ÚZEMNÍ PLÁN MĚSTA BRNA

Textová část Odůvodnění

Kapitola 19 Vyhodnocení připomínek

Svazek Pd1 *(bez osobních údajů)*

Příloha 12

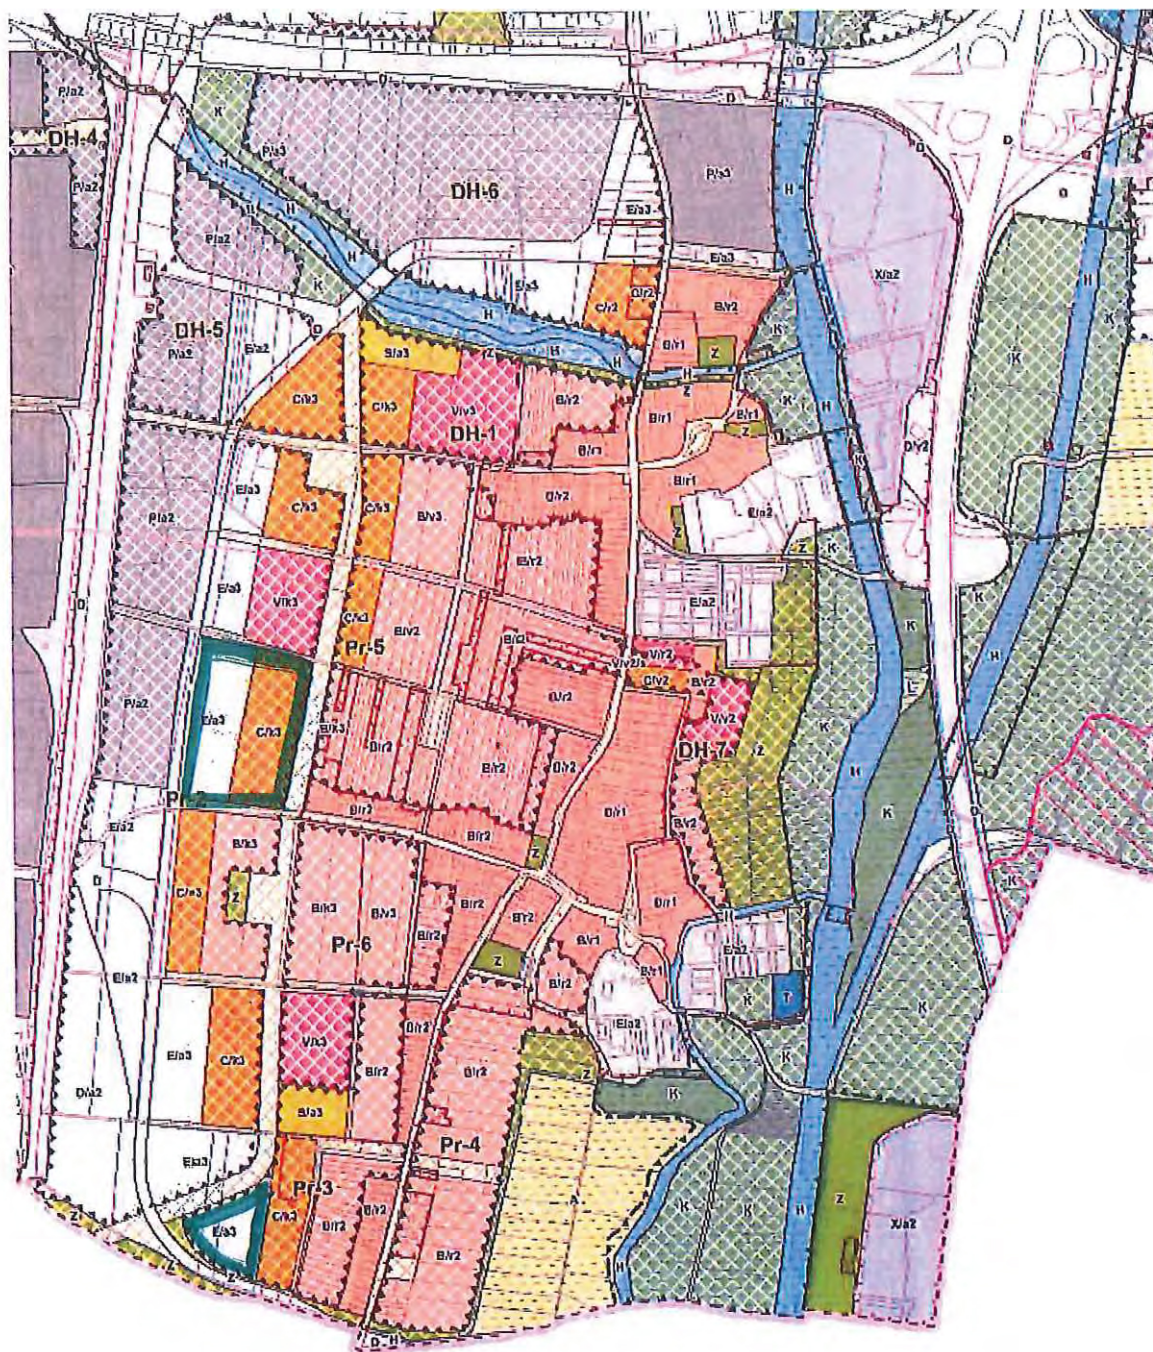
- Pr-2 - změna funkčních ploch v oblasti z původního C/v3 a E/a3 na B/v2
- Pr-3 - dále změna plochy v oblasti z E/a3 na B/v2

Příloha 13

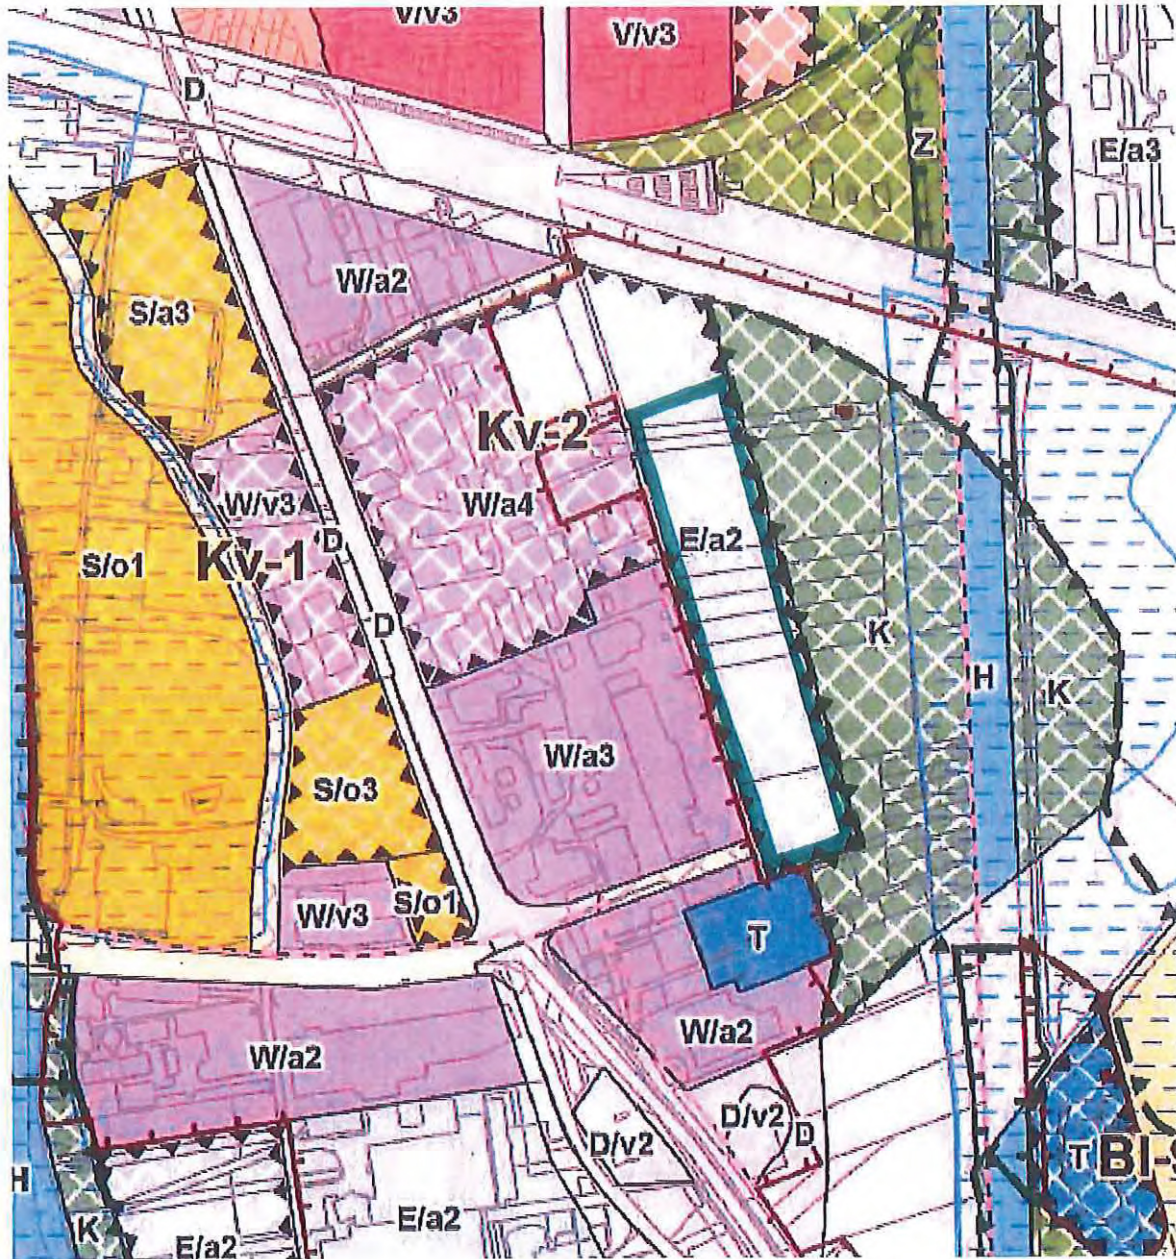
Kv2 – část plochy E/a2 při trase VMO ponechat a zbývající část změnit na C/v3.

Příloha 14

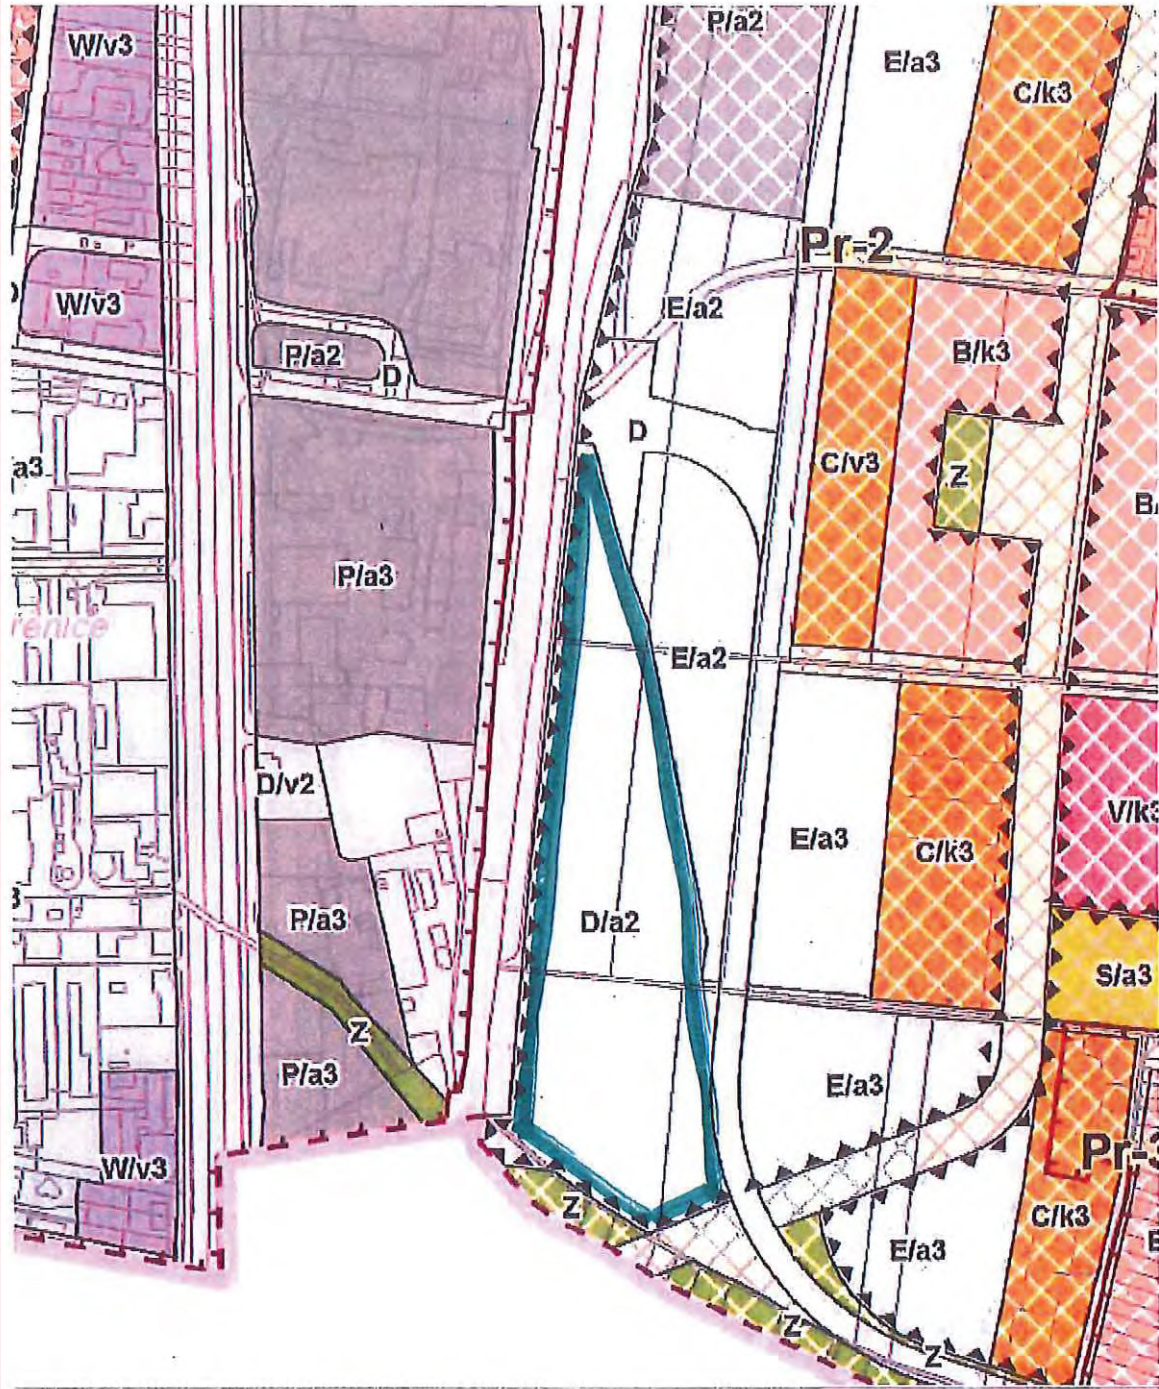
Pr-2 (plocha u trati na hranici s Modřicemi) změna funkčních ploch z původního D/a2 na E/a2

Příloha 15

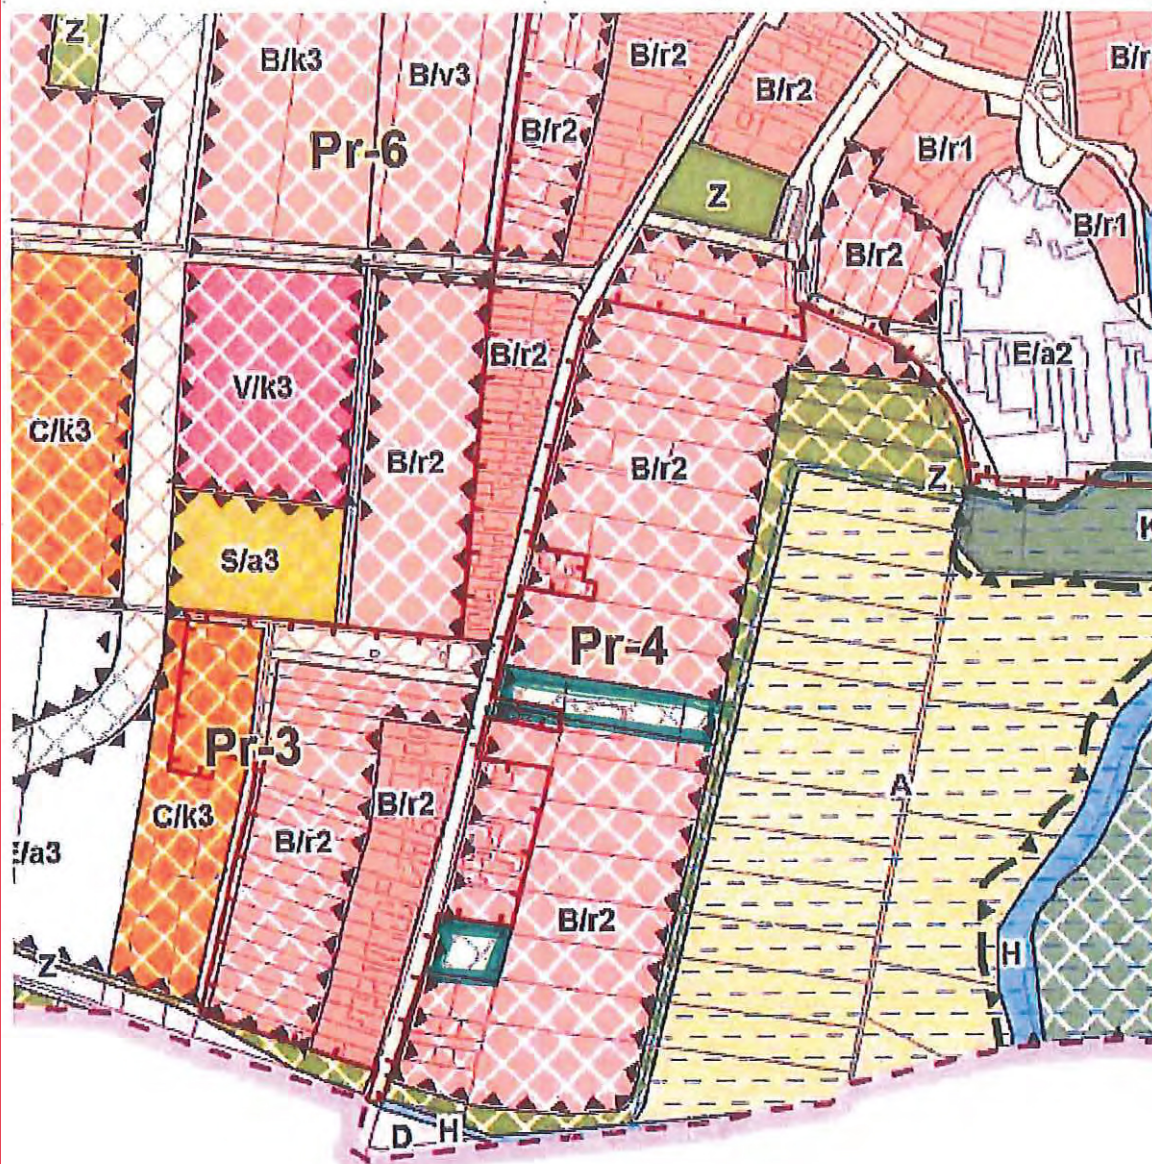
Pr-4 (pozemky parc. č. 915/26, 915/19, 915/18, 916 k.ú. Přízřenice) upravit změněné plochy veřejného prostranství na nezbytně nutný rozsah v souladu s projednávanou směnou těchto dotčených pozemků.

I. Zeleň při ulici Libušina třída na konci zástavby vpravo od komunikace směrem na Nový Lískovec (v návrhu ÚP plocha označena kódem B/v5)

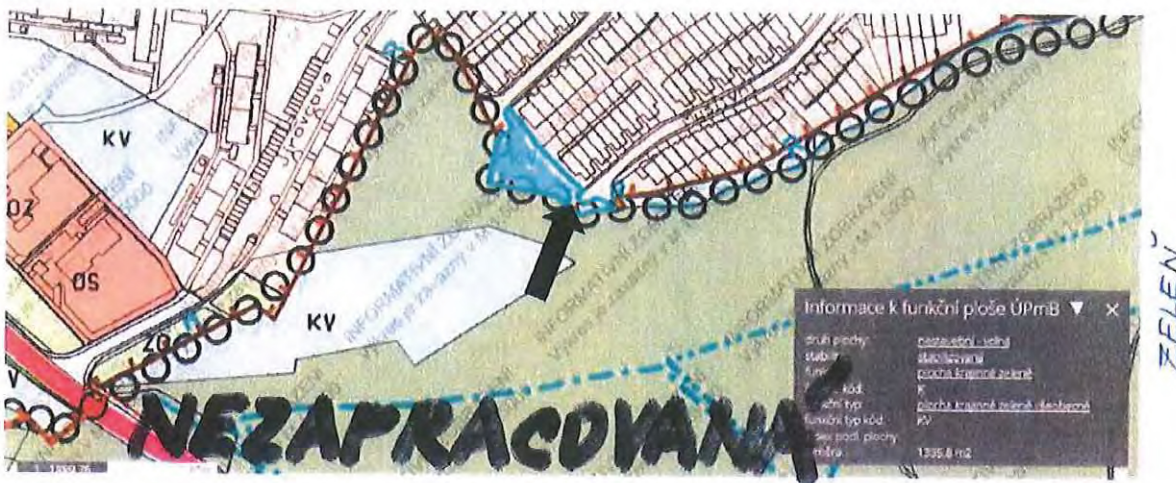
f) ZMČ s ch v a l u j e podání připomínky k návrhu ÚP spočívající ve změně ploch různého využití na plochy Z v následujícím rozsahu:

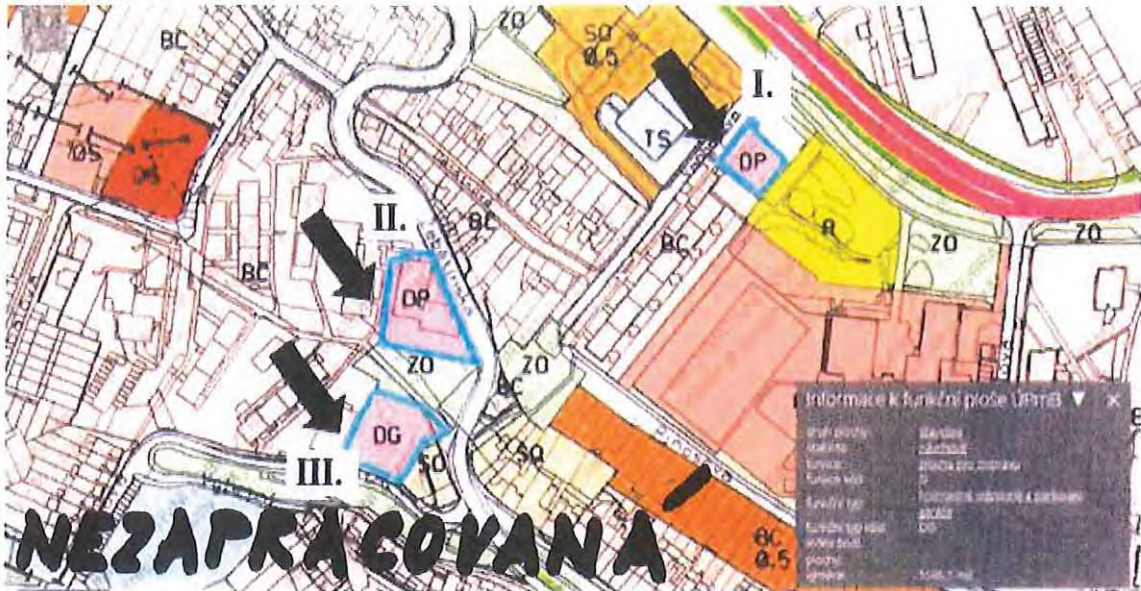
h) ZMČ s ch v a l u j e podání připomínky k návrhu ÚP spočívající ve změně části ploch B/v5 na plochy D v následujícím rozsahu:

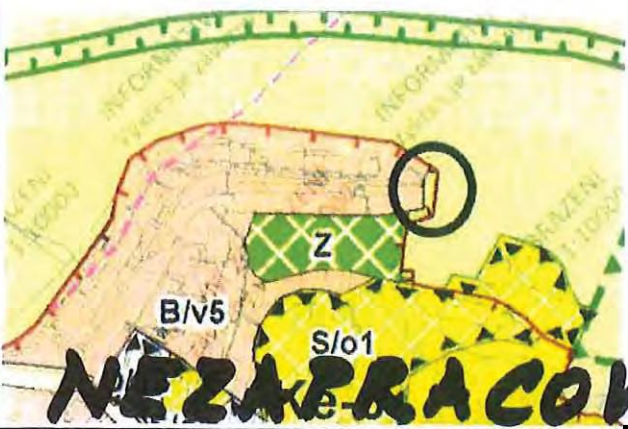
Na základě usnesení ZMČ Brno-Kohoutovice ze dne 23.6.2021 MČ uplatňuje připomínku spočívající v zachování stavu v upraveném návrhu ÚP v lokalitě ulice Voříškova, konec ulice, tedy zachování plochy „L“.

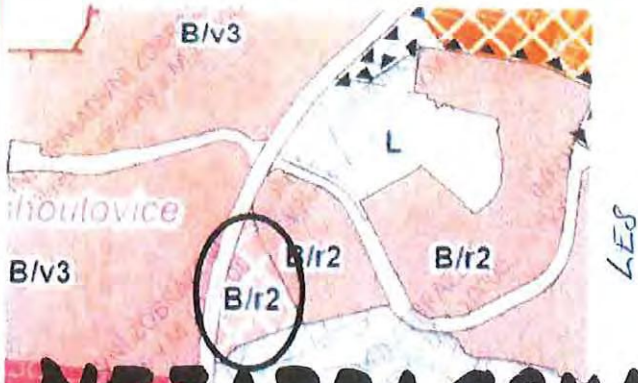
Na základě usnesení ZMČ Brno-Kohoutovice ze dne 23.6.2021 MČ uplatňuje připomínku spočívající v zanechání původního stavu v lokalitě Talichova/Libušina třída, tedy zachování plochy „L“ na místo rozšíření na plochu „B/r2“ (plocha změn).

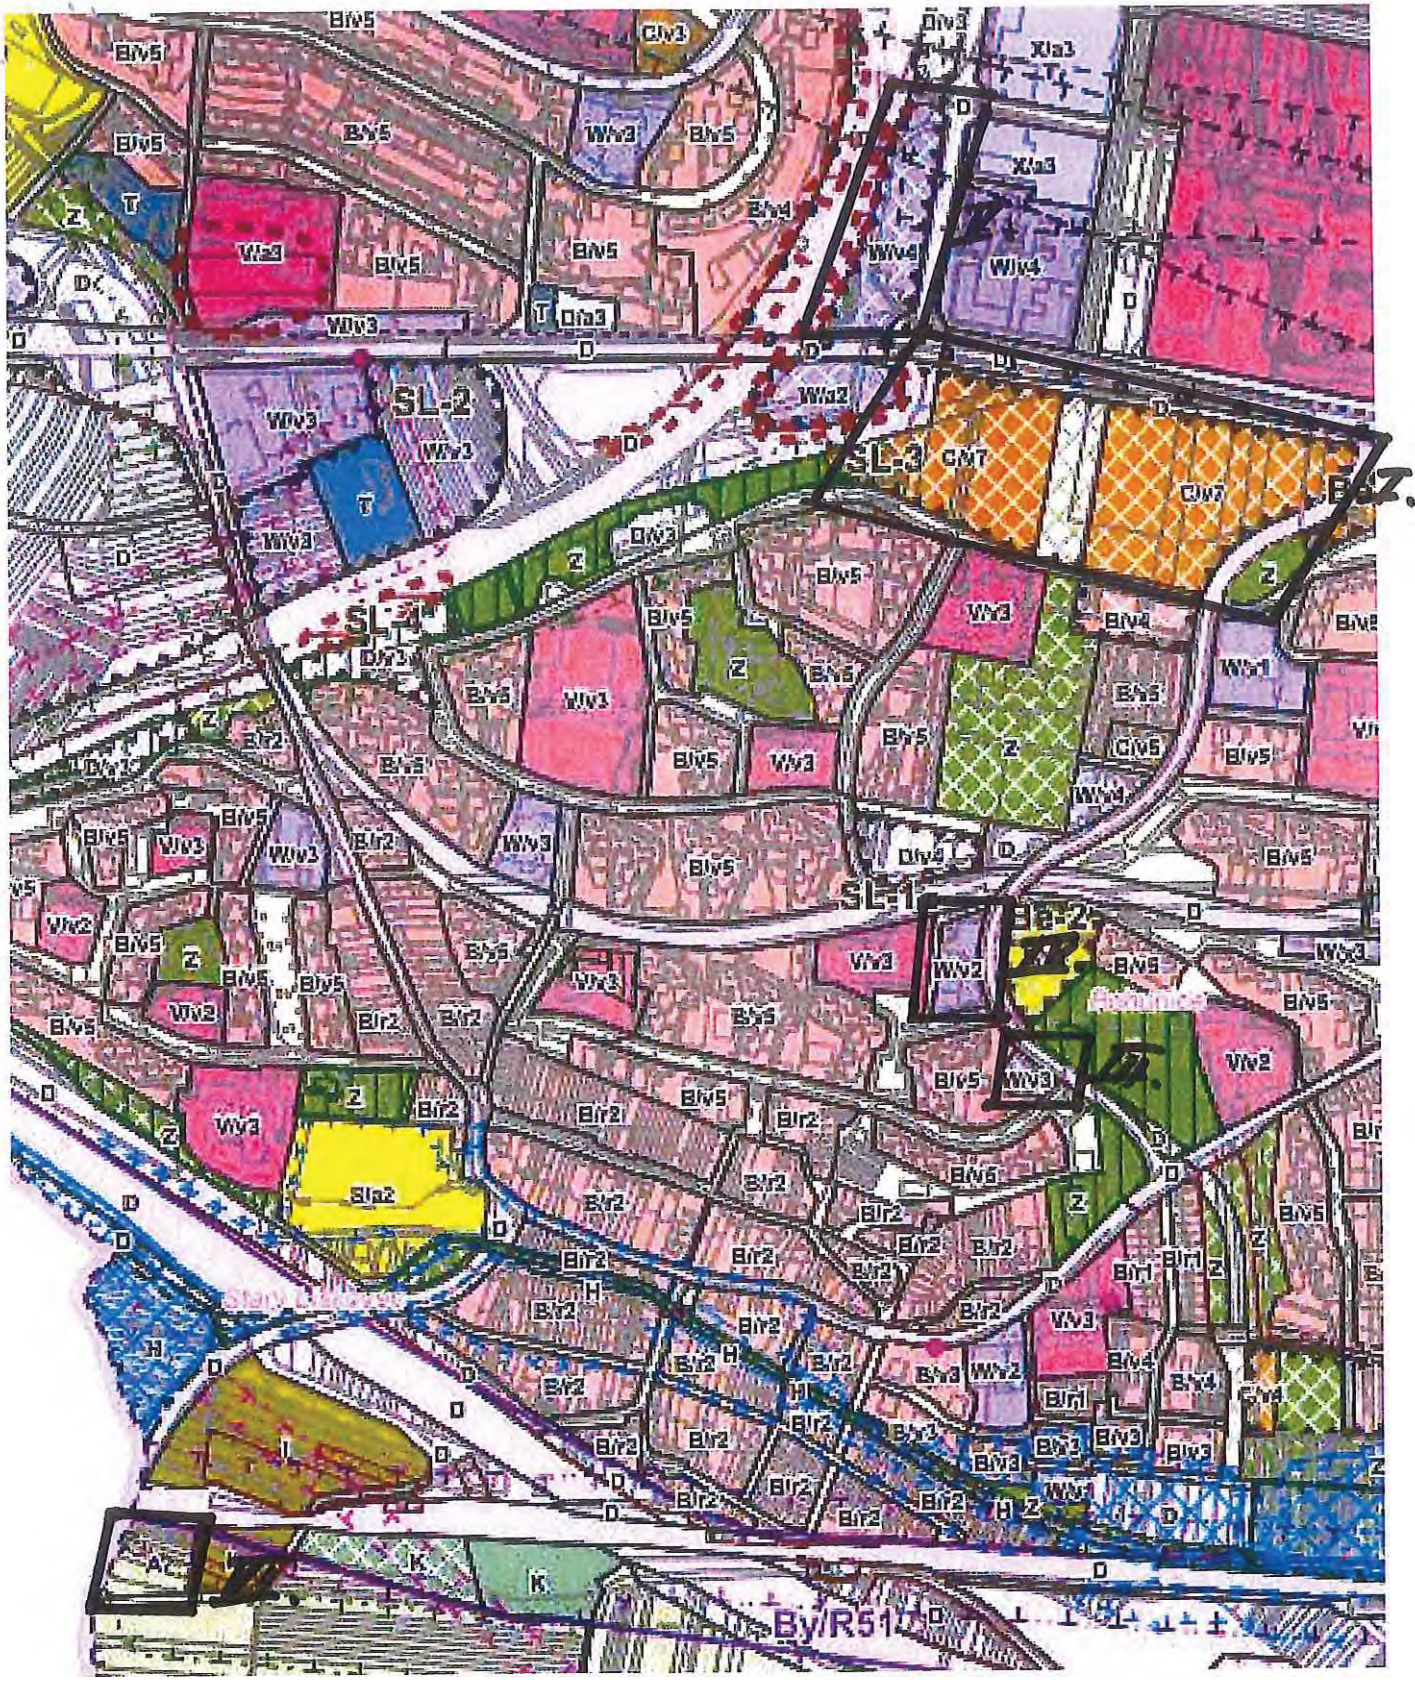
s II. upraveným Návrhem územního plánu města Brna, tj. ve vymezení plochy změn se způsobem využití komerční vybavenost W/v4 (struktura zástavby volná, výška úrovně zástavby 4: 9-22 m) (územní specifikace viz příloha) a požaduje revizi návrhu grafické části Hlavního výkresu 2.1 nového Územního plánu města Brna spočívající ve vymezení části této plochy na plochu změn, pl. dopravní infrastruktury D.
